Revision: 01	PROJEKT ZRE	 ZENTRUM FÜR RESSOURCEN UND ENERGIE
C7	Ausführungsstandards	
C7.15.4	Ausführungsstandard - Modellübergabeprotokoll

ZRE 2.0 Hamburg

ÄM-Nr.:	0XX	Bauwerk:	Gesamtanlage oder Gebäude-KKS
Thema:	Schlagwort (Stichpunktartig)		
Erstellt:	Ersteller	Datum:	19.01.2022

Entscheidung über Änderung der lichten Durchgangsmaße der Fluchttüren
(Innen und Außen)

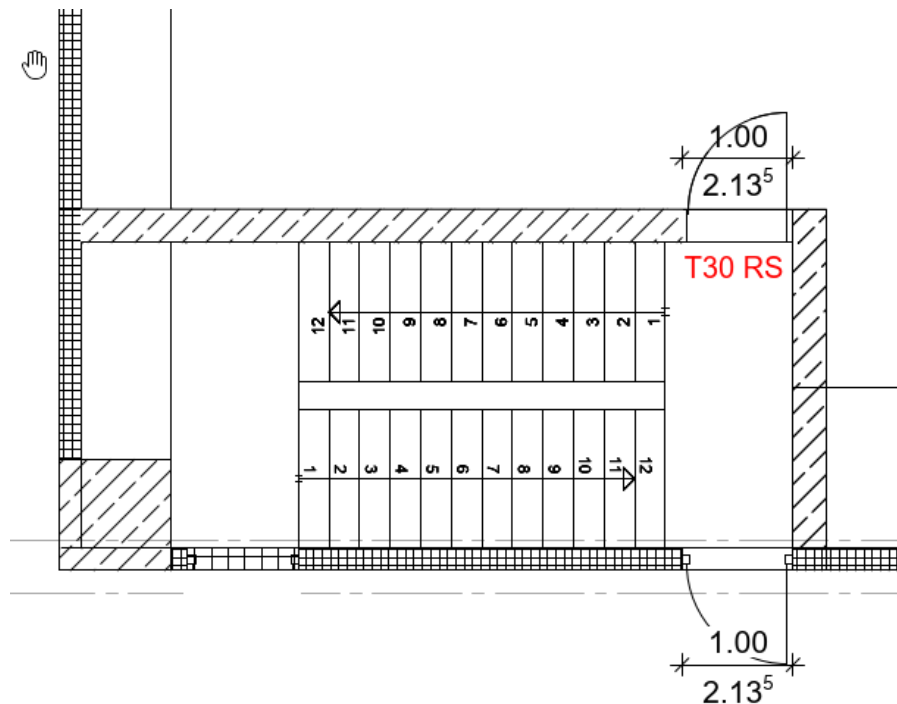
Aktuelle Mindest-Rohbaumaße der Fluchttüren: (B/H) 1,00/2,135m

Abzüglich der Zargenbreite (ca. 65mm pro Seite): Lichtes Durchgangsmaß von <1m.

Laut Brandschutzkonzept: Lichtes Durchgangsmaß von ≥ 1 m erforderlich

→ Vergrößerung Mindest-Rohbaumaße der Fluchttüren: (B/H) 1,135/2,26m

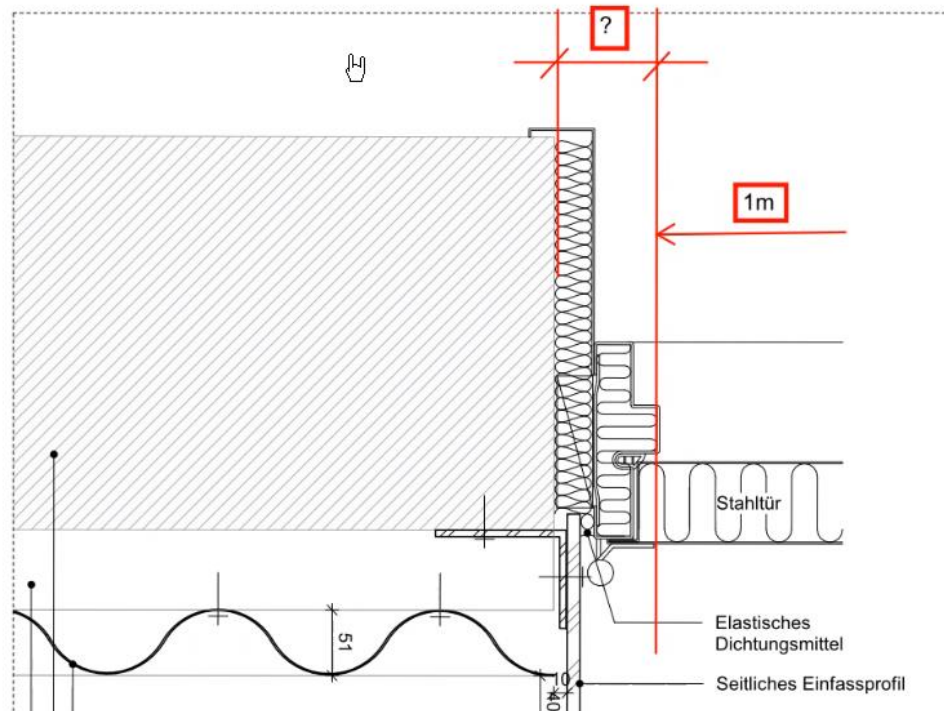
Gem. Baudetails des Architekten muss das Rohbaumaß der Außentüren um eine zusätzliche Dämmschicht verbreitert (siehe Prinzip-Detail Tür DT001_00):

Für die Ausführungsplanung wird das oben gekennzeichnete Maß benötigt (Zarge + Dämmschicht zu Tragwerk).

- **Optionen:** gibt es aus unserer Sicht keine
- **Empfehlung:** Änderung der Rohbaumaße der Türen auf die im Brandschutzkonzept geforderten lichten Durchgangsmaße
